Vår dato:	18.02.2021	Vår referanse:	202106252-2	Vår saksbehandler:
Deres dato:		Deres referanse:	519/2021//BJØMUR	Heidi Beate Flatås

Fylkeskommunens uttalelse til søknad om dispensasjon fra LNF-formålet i KPA. Melanakken - Fosen Aktiv AS. Åfjord kommune

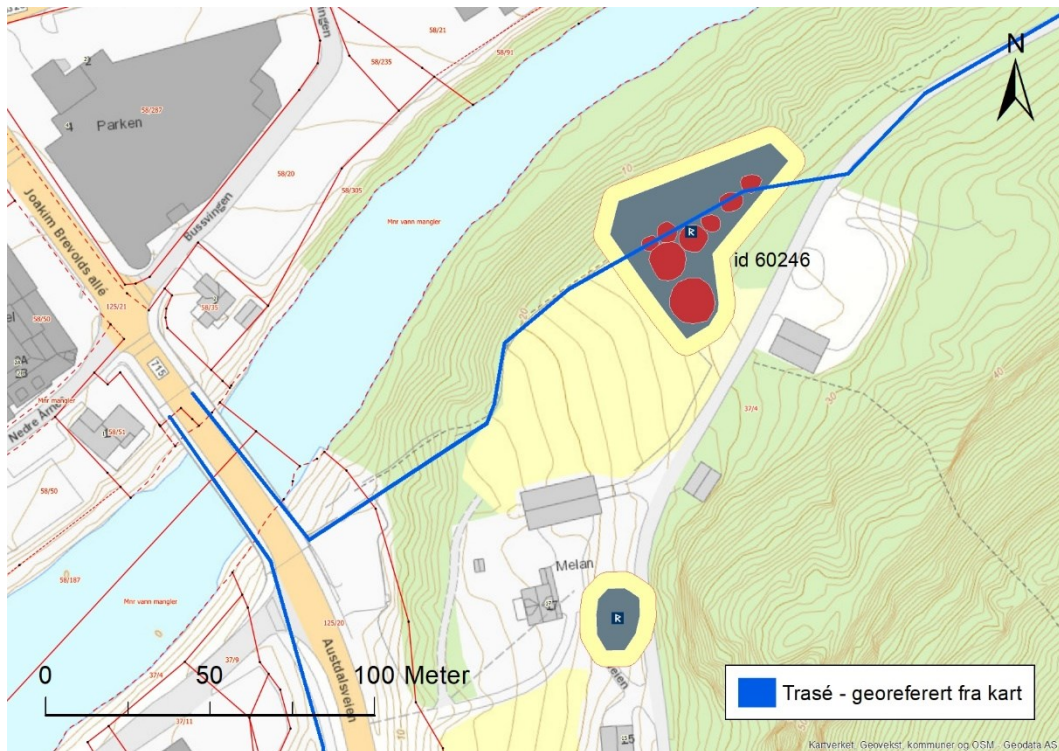
I oversiktskartet vedlagt dispensasjonssøknaden er det markert en sti/gangtrasé mellom Øyknesveien og broen over Stordalselva (se kart). Denne stien går tvers gjennom et automatisk fredet kulturminne (gravminne, askeladden id 60246). Dette kulturminnet består av 8 større og mindre røyser, samt en mulig hustuft. Det kommer ikke klart fram av prosjektbeskrivelsen om, og eventuelt hvordan, ferdselsveiene inn og ut av området skal tilrettelegges. Vi minner her om kulturminnelovens §3: «*Ingen må – uten at det er lovlig etter § 8 – sette i gang tiltak som er egnet til å skade, ødelegge, grave ut, flytte, forandre, tildekke, skjule eller på annen måte utilbørlig skjemme automatisk fredet kulturminne eller fremkalle fare for at dette kan skje.*».

Dersom det planlegges fysiske inngrep i form av opparbeiding av sti innenfor utstrekningen til dette kulturminnet, må fylkeskommunen varsles om dette, jf. kulturminneloven §8, første ledd. Vi ber også om å bli inkludert i det videre arbeidet, for å kunne bidra til en god løsning for eventuell økt ferdsel gjennom gravfeltet.
